技 OKF20-007
2020年4月
株式会社 三桂製作所
技術1部

JAE 製コネクタ用カップリング KMKY※-FN10 製造販売終了

及び後継品 KMKY※-FN20 の販売開始のお知らせ

変更点比較

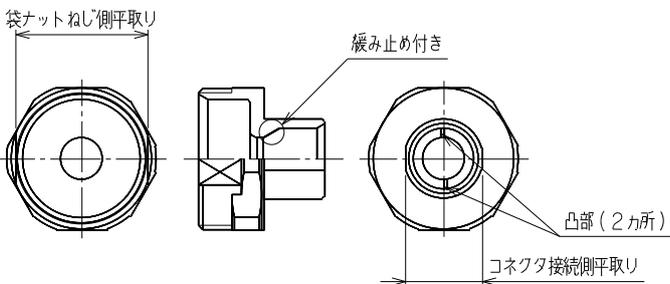
本体及び袋ナットの製造方法が切削品から金型品に変更致します。

それに伴い、品番及び材質を変更させていただきます。

また、本体袋ナットねじ及び日本航空電子工業(株)製コネクタ(JN1、JN2 シリーズ)接続側外径に平取り緩み止め機構を追加させていただきます。

変更項目	販売終了品	後継品
製造方法	切削	金型
品番	KMKY10-FN10 KMKY12-FN10 KMKY16-FN10	KMKY10-FN20 KMKY12-FN20 KMKY16-FN20
本体/袋ナット材質	真鍮(C3604)	亜鉛合金ダイカスト(ZDC2)
形状
